Referencia: Respuesta examen de fondo NC2021/0013358

Nos dirigimos a ustedes, EXTRACTORA DEL SUR DE CASANARE S.A.S., en referencia al Oficio N° 356 de 11 de enero de 2024, relacionado con el expediente NC2021/001335, que versa sobre el "CONDICIONADOR Y ALIMENTADOR PARA PRENSA DE FRUTO DE PALMA".

Figura (5) corregida:

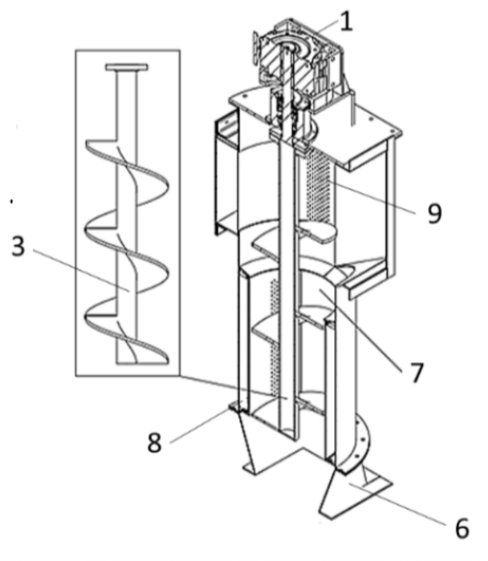
1. Error material en reivindicaciones y descripción.

Hemos tomado en consideración la observación y hemos realizado los ajustes correspondientes en la figura 5. Para clarificar que el canal (8) hace referencia únicamente al elemento entre la Cubierta porosa (7) y la carcasa (5), que facilita el flujo del aceite hacia el recolector de aceite prensado.

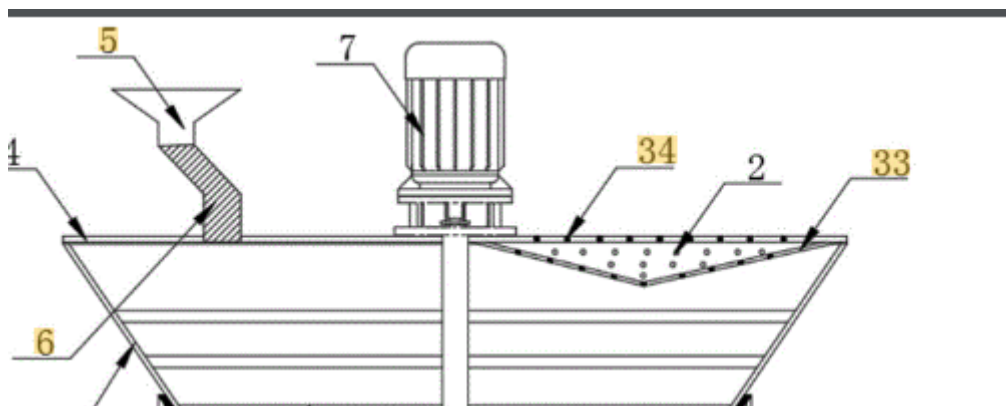
En la tabla comparativa, no se hace mención de la existencia de un canal en D1.

Coraza (5) se dispone un canal (8) hacia la descarga de licor de la prensa de aceite.	Como se ilustra en la figura 1, la cuchilla espiral 10, transporta el material al cilindro de alimentación 15 (Fig. 1; Pág. 4, Párr. 37).
---	---

En D1, se describe que el tornillo sin fin soporta unas cuchillas cuya función es cortar el jengibre, lo que conlleva a la reducción gradual de los trozos a través del cono hasta su introducción en la prensa. Por otro lado, en nuestro diseño, es fundamental que la torta a prensar contenga menos aceite. Esto es crucial, ya que sin este elemento, la torta resultaría prácticamente imprensable, se comportaría como un agente reológico hidráulico, la salida sería igual a como ingresó. En nuestro acondicionador, la acción de la gravedad y el diseño de las aspas permiten retirar una cantidad significativa de aceite de la torta, el cual atraviesa la cubierta porosa (7), ubicada en la zona inferior. En contraste, en D1 se mencionan unos agujeros para el aire, que se encuentran en la zona superior con el número (34).

Por lo tanto, es importante destacar que no se puede establecer una comparación directa entre los agujeros de ventilación superiores mencionados en D1 y los agujeros de filtrado de aceite ubicados en la parte inferior de nuestro diseño. Por ende, reiteramos que estos elementos, canal (8) y cubierta porosa (7) no están descritos en D1.
